**Avis délibéré sur le projet de création
d'une carrière alluvionnaire
à Rosnay-l'Hôpital et Perthes-lès-Brienne (10),
porté par la société BCM Granulats**

n°MRAe 2022APGE150

Nom du pétitionnaire	BCM Granulats
Communes	Rosnay-l'Hôpital et Perthes-lès-Brienne
Département	Aube (10)
Objet de la demande	Création d'une carrière alluvionnaire
Date de saisine de l'Autorité environnementale	11/10/2022

Figure 2 - Plan de phasage et servitudes liées aux lignes électrique et aux zones humides.

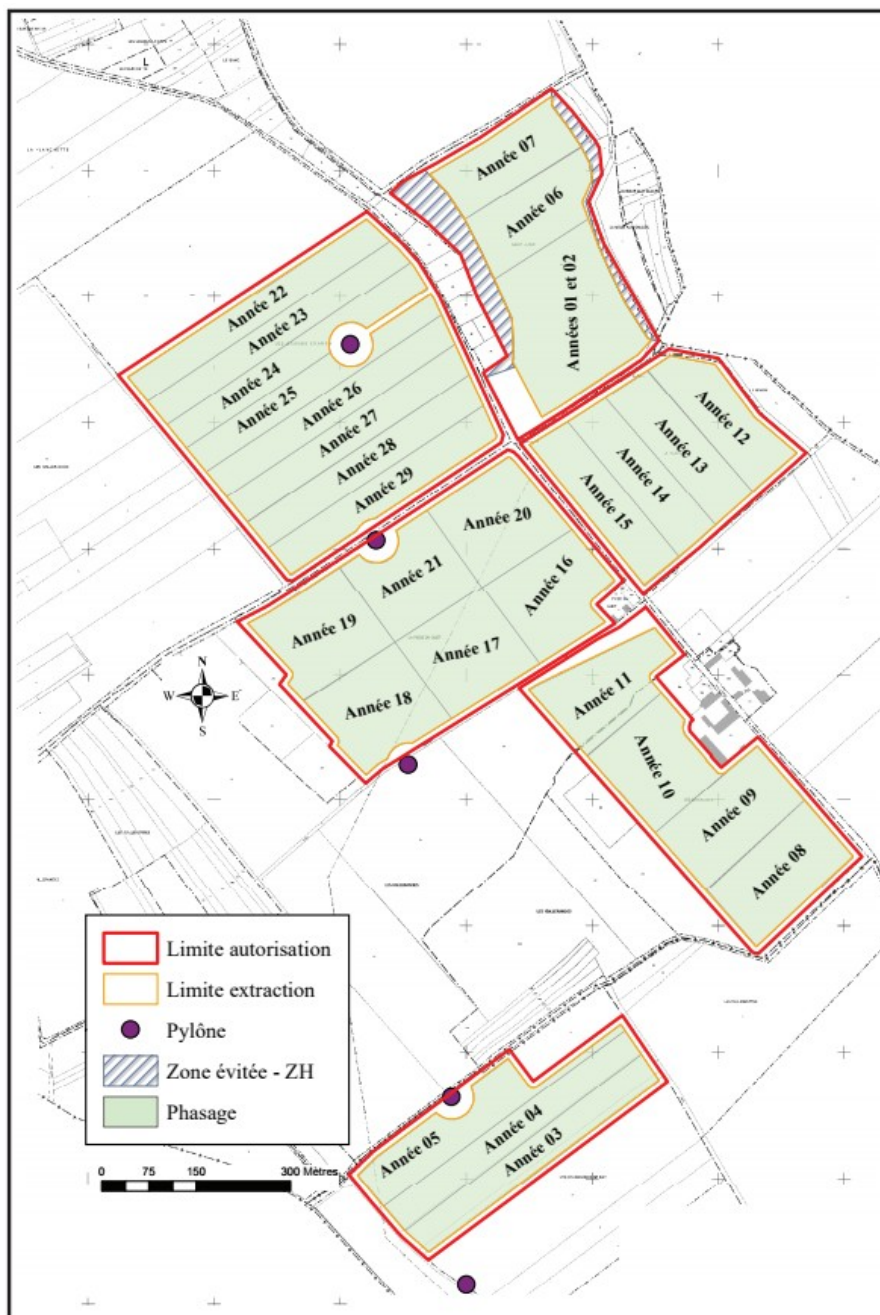
À noter toutefois que le piézomètre pz1 serait plus judicieusement positionné à l'ouest de la parcelle ZA7 plutôt qu'à l'est, afin d'être en aval hydrogéologique du site plutôt qu'en amont.

Plan initial de réaménagement du site (2021) :

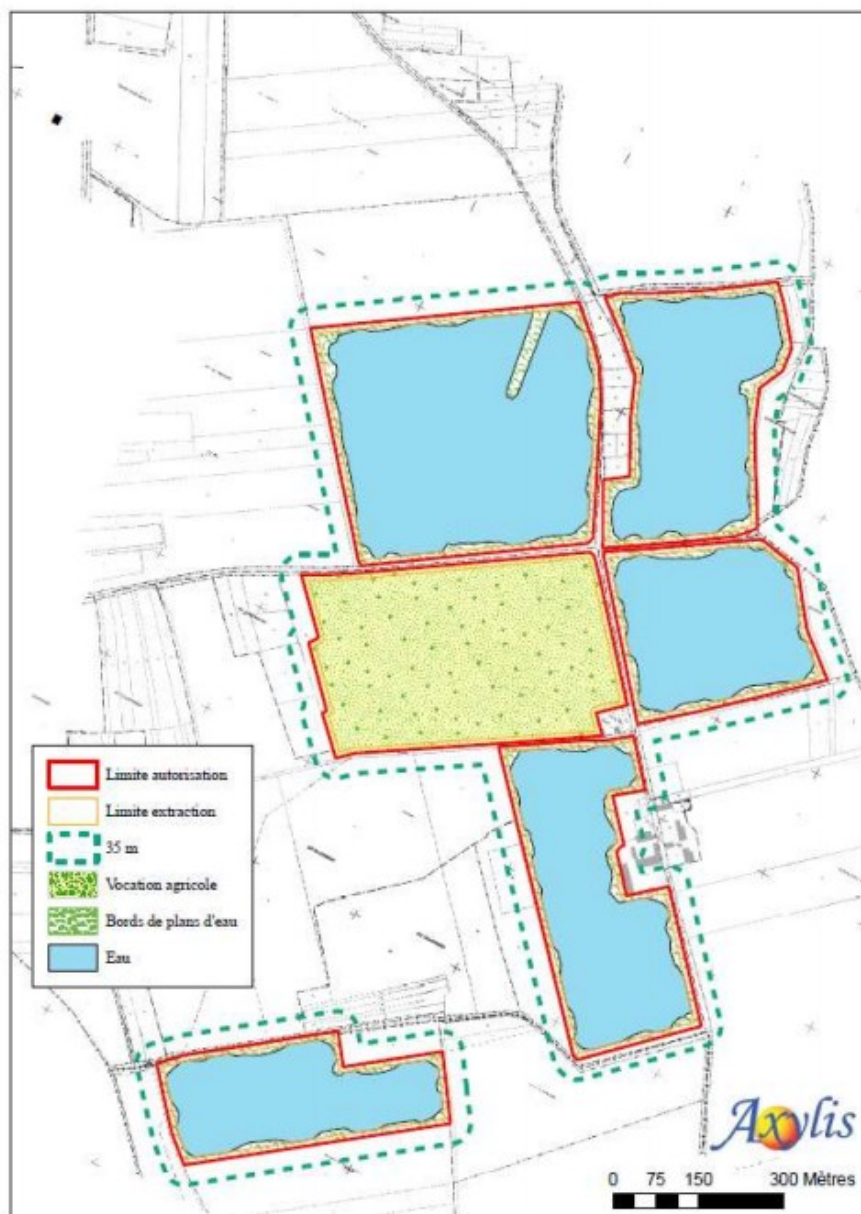
L'Ae relève que, d'après les premiers plans de réaménagement du site (en 2021), il n'était pas prévu de combler l'ensemble des carrières par des déchets inertes et qu'un projet initial prévoyait de diversifier les habitats naturels après exploitation avec le maintien de surfaces en eau libre.

Le PNR de la Forêt d'Orient recommande fortement de privilégier le réaménagement proposé en 2021, c'est-à-dire en évitant le comblement total des carrières par des déchets inertes.

L'Ae réitère ses observations du paragraphe 2.2. et recommande à l'exploitant de compléter son dossier par une analyse comparative des modalités de réaménagement.
